BOLLETTINO - BULLETIN

GRUPPO • GROUP	4
NR • NO	123
DATA • DATE	02-19

MODELS: Chainsaws MT 4400

SUBJECT: New engine

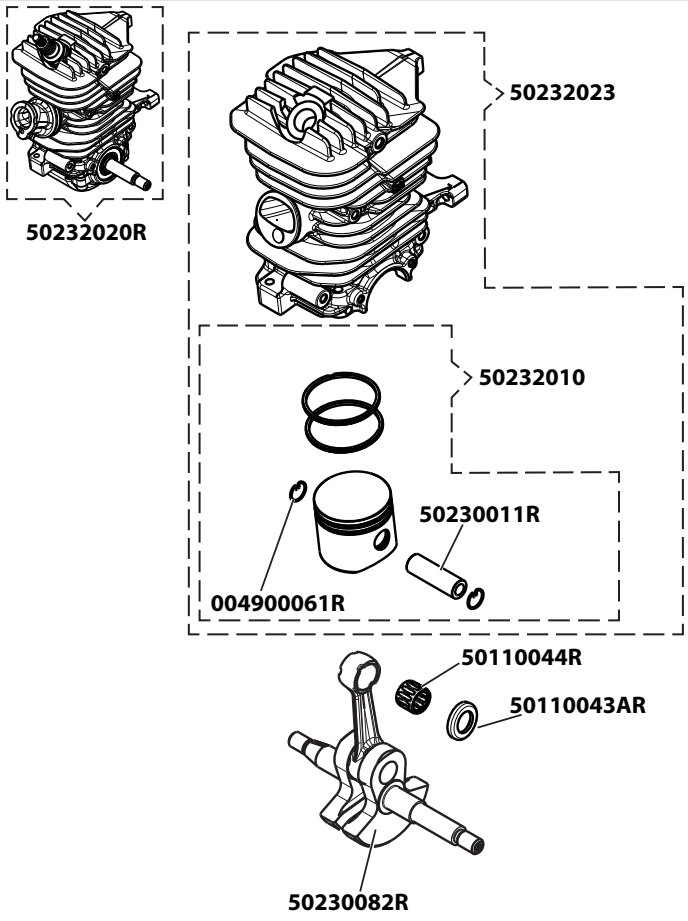
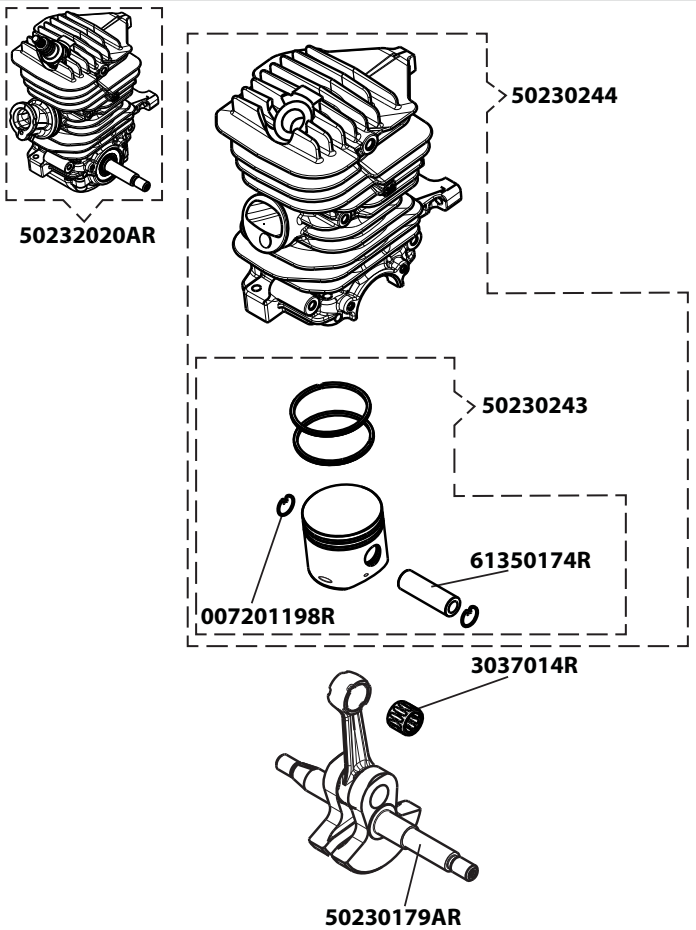
DESCRIPTION: Product improvement. Introduced a new crankshaft and piston with Ø12 hole and EGR system. Removed spacers

INTERCHANGEABILITY: Yes, using shortblock pn. 50232020AR

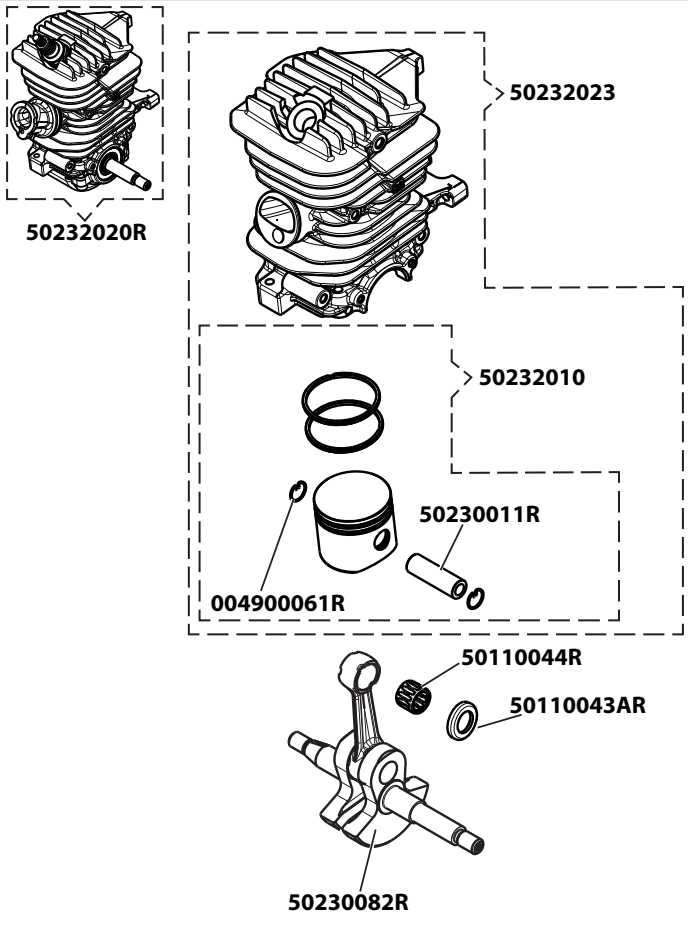
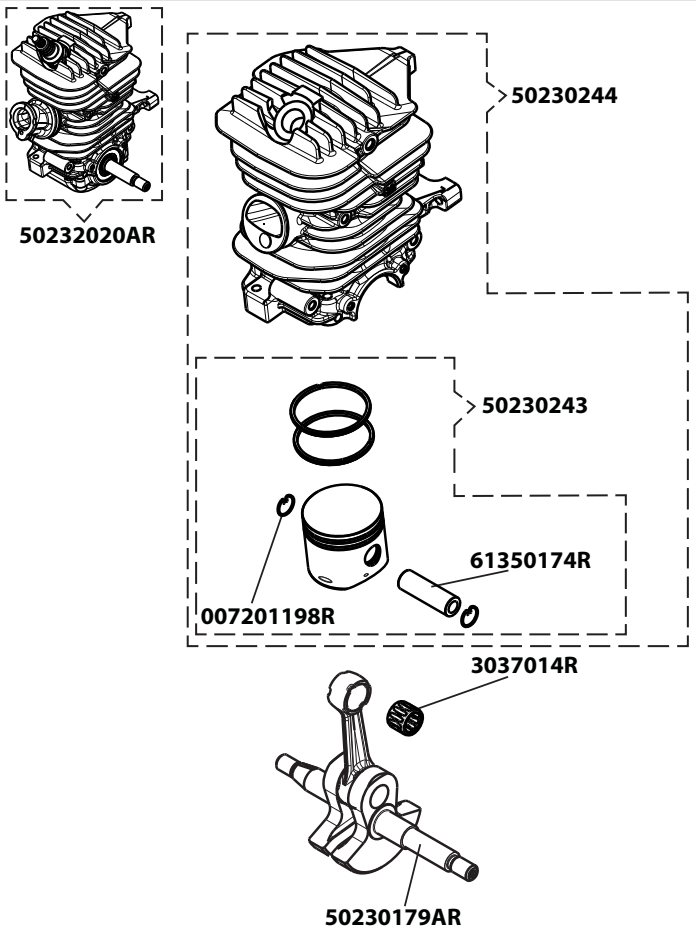
DESCRIPTION: Product improvement. Introduced a new crankshaft and piston with Ø12 hole and EGR system. Removed spacers

INTERCHANGEABILITY: Yes, using shortblock pn. 50232020AR

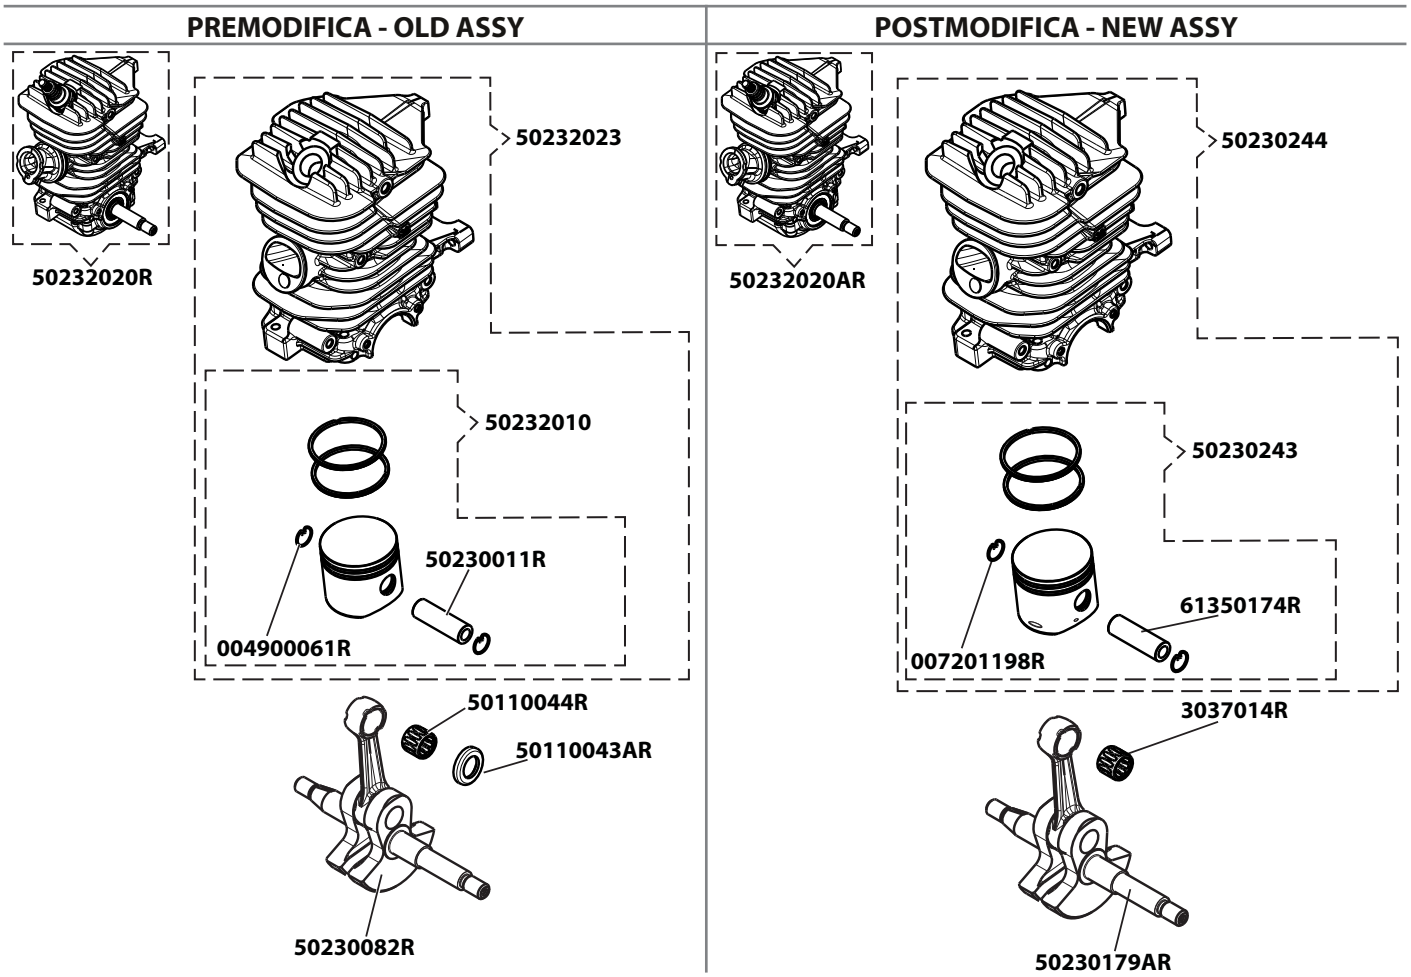
DESCRIPTION: Product improvement. Introduced a new crankshaft and piston with Ø12 hole and EGR system. Removed spacers

INTERCHANGEABILITY: Yes, using shortblock pn. 50232020AR

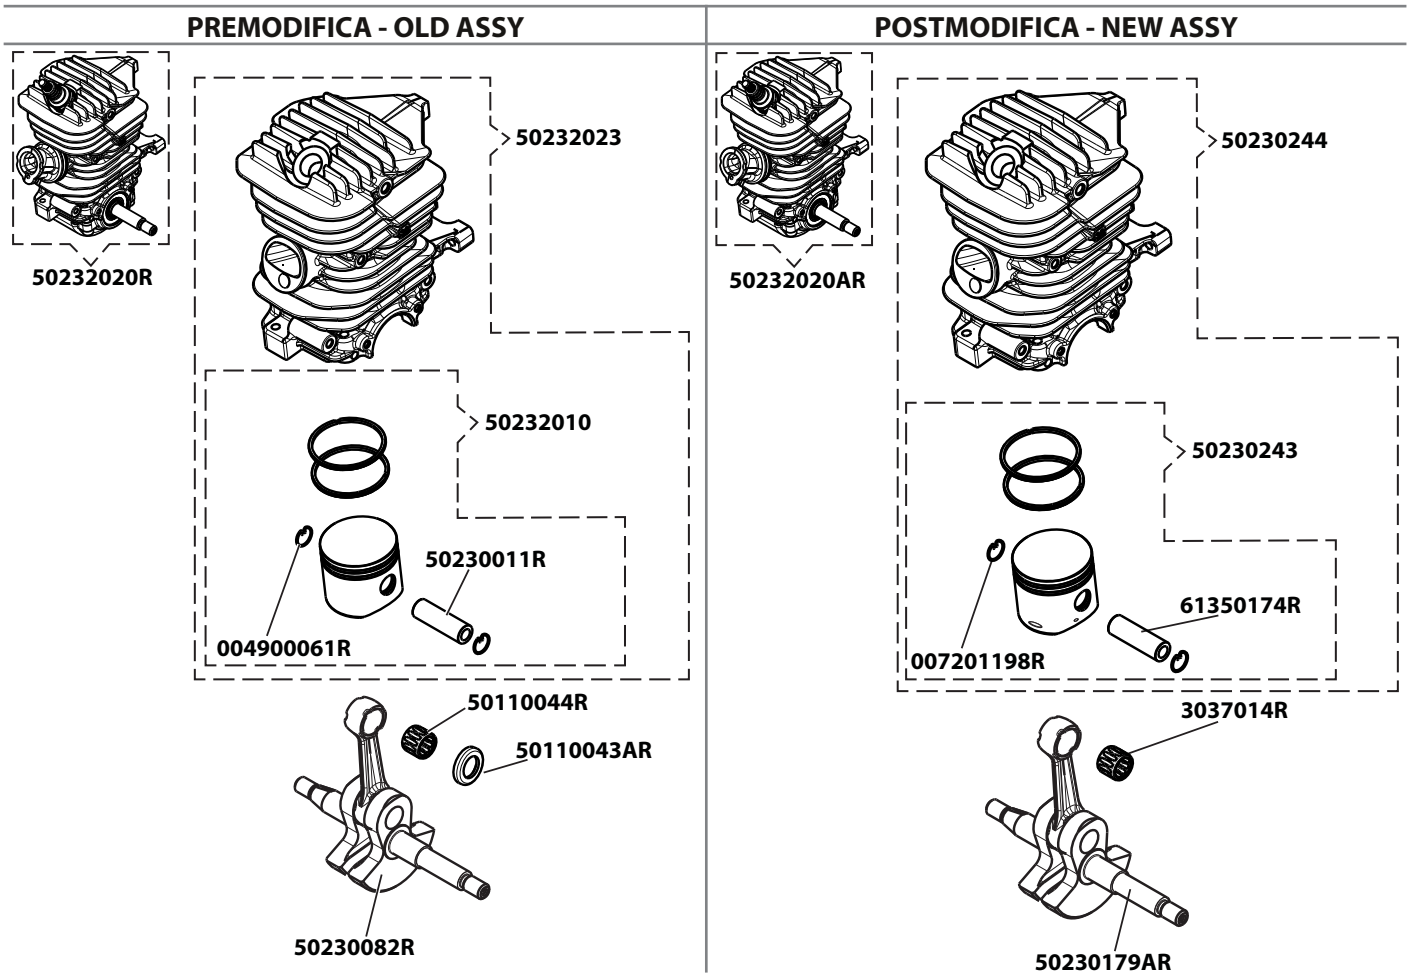
DESCRIPTION: Product improvement. Introduced a new crankshaft and piston with Ø12 hole and EGR system. Removed spacers

INTERCHANGEABILITY: Yes, using shortblock pn. 50232020AR

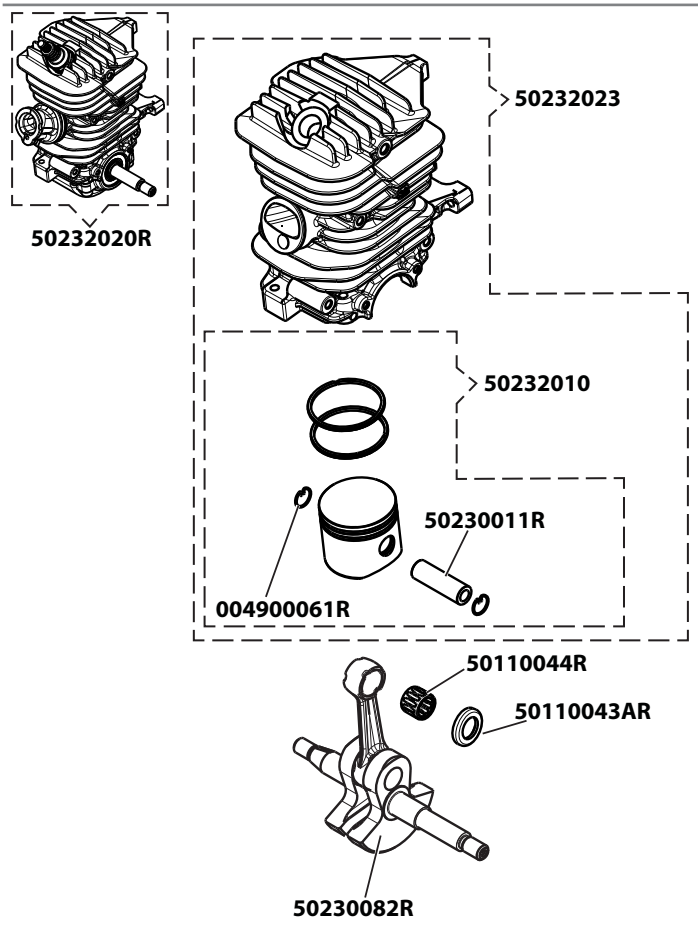
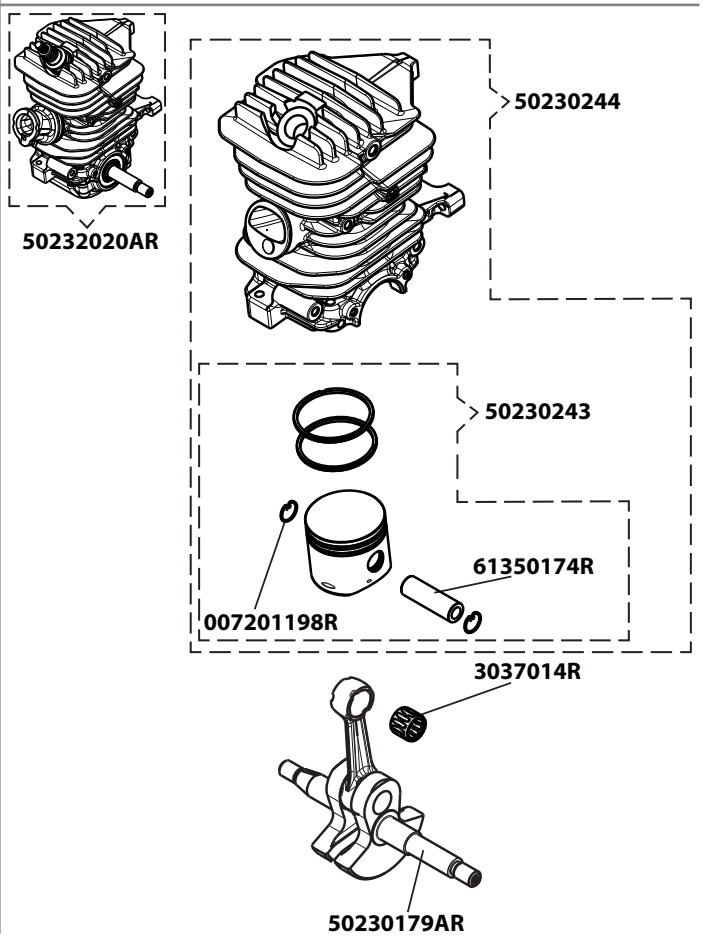
DESCRIPTION: Product improvement. Introduced a new crankshaft and piston with Ø12 hole and EGR system. Removed spacers

INTERCHANGEABILITY: Yes, using shortblock pn. 50232020AR
